**Verslag huishoudelijke elektrische installatie op laagspanning en zeer lage spanning****Algemeen:**

Referentie: 006-20260217-01	Datum controle: 17/02/2026
Keurder: 006

Eigenaar:	Onbekend	EAN-code:	Onbekend
Adres installatie:	Crutzenstraat 45, 3511 - Kuringen	Nummer teller(s):	5707348
		Distributienetbeheerder installatie:	Fluvius
Datum uitvoering installatie:	<input checked="" type="checkbox"/> Vóór 01/10/1981 <input type="checkbox"/> Tussen 01/10/1981 en 01/06/2020 <input type="checkbox"/> Vanaf 01/06/2020		
Type:	<input checked="" type="checkbox"/> Wooneenheid <input type="checkbox"/> Niet-huishoudelijk <input type="checkbox"/> PV <input type="checkbox"/> Batterij <input type="checkbox"/> Laadpaal

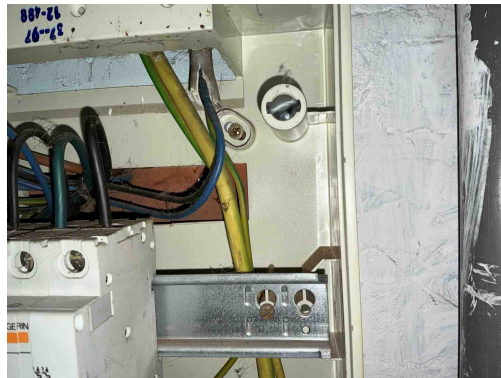
T21 - Het elektrisch materieel is niet geplaatst volgens de voorschriften van de fabrikant/ regels van goed vakmanschap . (Boek 1: 1.4.1.3)

Opmerking: Lamp kelder, schroeven bord 1, lamp keuken

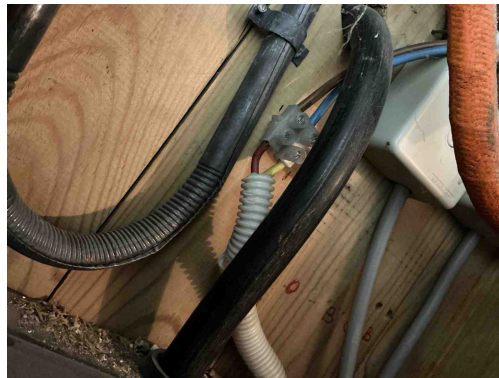
T21 - Het elektrisch materieel is niet geplaatst volgens de voorschriften van de fabrikant/ regels van goed vakmanschap . (Boek 1: 1.4.1.3)

Opmerking: Lamp kelder, schroeven bord 1, lamp keuken

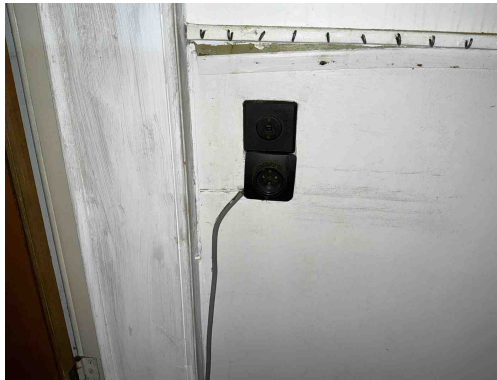
Toestellen klasse 00 en 0I zijn verboden in België.
Opmerking: Inkomhal,

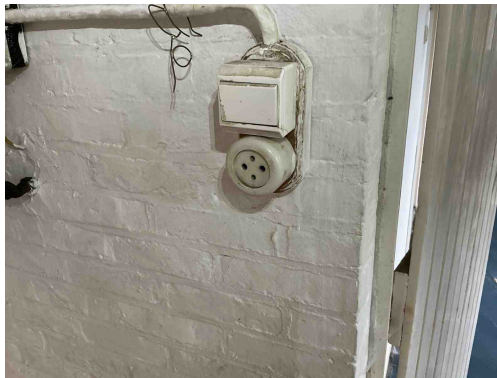
T11 - De contactdozen waarvan de toegekende stroomsterkte maximaal 16A en de toegekende spanning maximaal 250V bedraagt en niet bedoeld zijn voor de voeding van een of meerdere verbruikstoestellen voor een specifiek doel en niet geplaatst zijn in of op schakel- en verdeelborden, beschikken niet of IPXX-D (incl. gemeenschappelijke delen residentieel geheel) (Boek 1: 4.2.2.3/5.3.5.2).

Opmerking: Berging, keuken

C13 - Onvoldoende bevestiging van de leiding(en) (Boek 1: 5.2.9.5).

Opmerking: Keuken

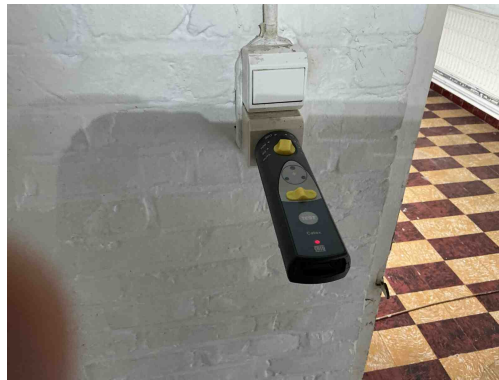
T13 - Opbouwcontactdozen en/of -schakelaars zonder achterplaatje mogen niet rechtstreeks op een brandbare ondergrond bevestigd worden (Boek 1: 4.3.3.5).

Opmerking: Berging

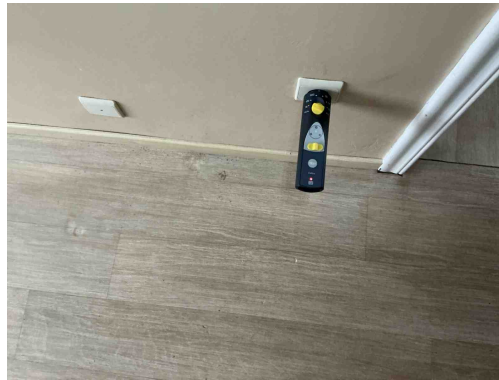
A16 - Er is geen continuïteit van de beschermingsgeleider van de contactdoos (Boek 1: 5.4.3.4).
Opmerking: Cv-ruimte, zithoek, slpk1, slpk2, ...

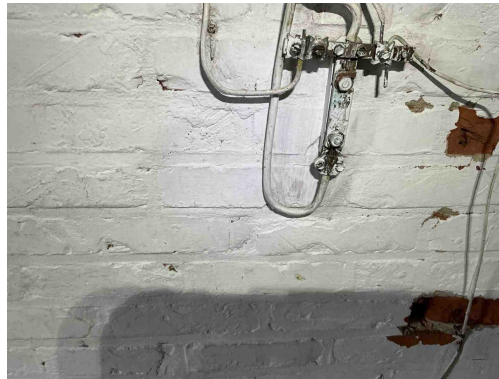
T02 - Gevaar voor rechtstreekse aanraking: genaakbare delen onder spanning (Boek 1: 4.2.2).
Opmerking: Slpk4, berging 2

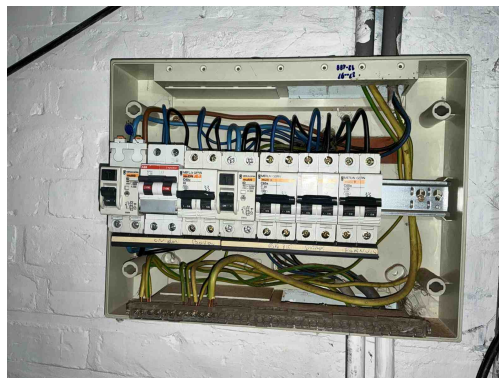
A09 - De isolatie van de aardgeleider en/of beschermingsgeleider is niet gekenmerkt door de geel / groene kleurencombinatie (Boek 1: 5.4.3.3).

Opmerking: Wit aan de onderbreker.
